# 改善箇所説明図

## 改善措置の内容

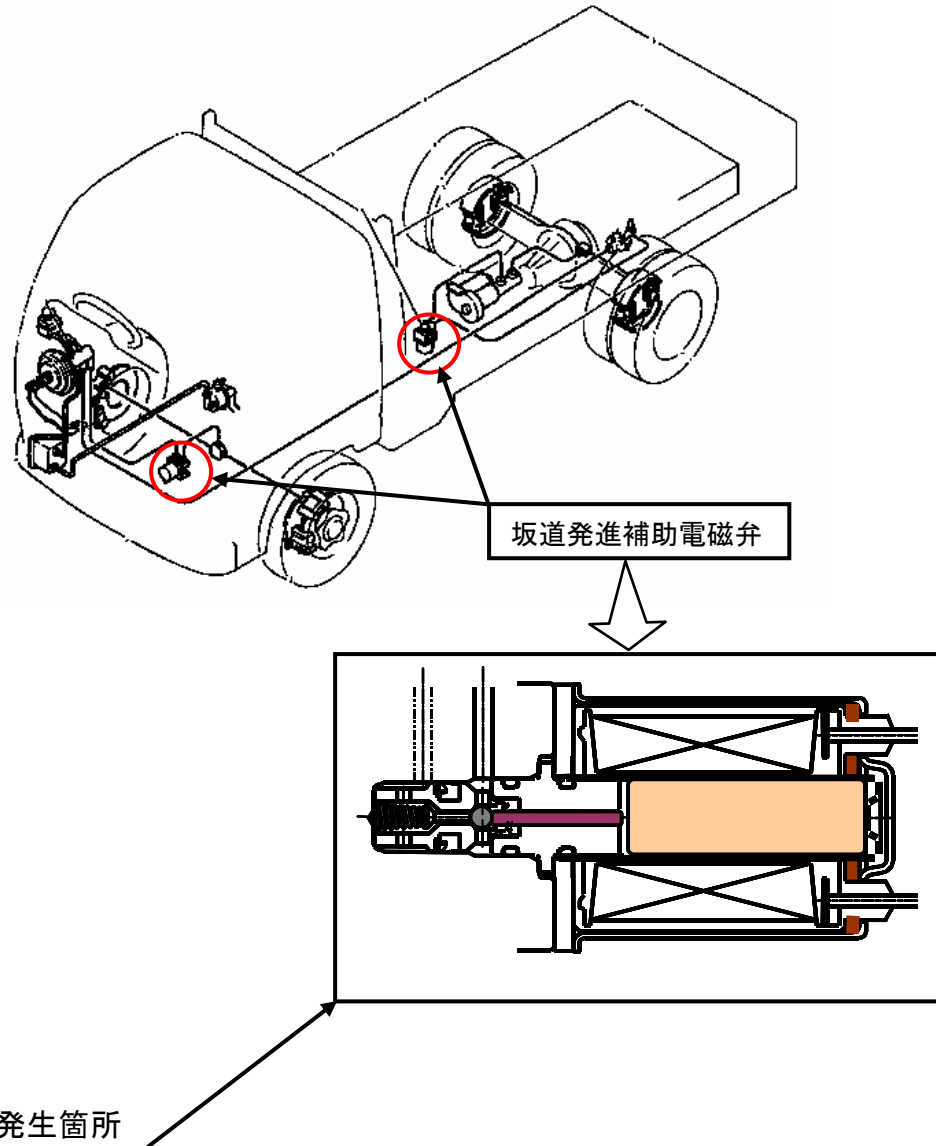
坂道発進補助装置（EZGO：イージーゴー）装着車両において、制御用電磁弁の防水構造が不適切なため、内部に融雪剤を含んだ水が侵入するものがある。そのため、内部が錆びて、EZGO作動時に油圧回路が閉塞したままとなり、ブレーキが引きずり、最悪の場合、ブレーキが過熱して発火するおそれがある。

全車両、坂道発進補助電磁弁を確認し、該当するものは、対策品に交換する。

注：□ は、交換部品を示します。
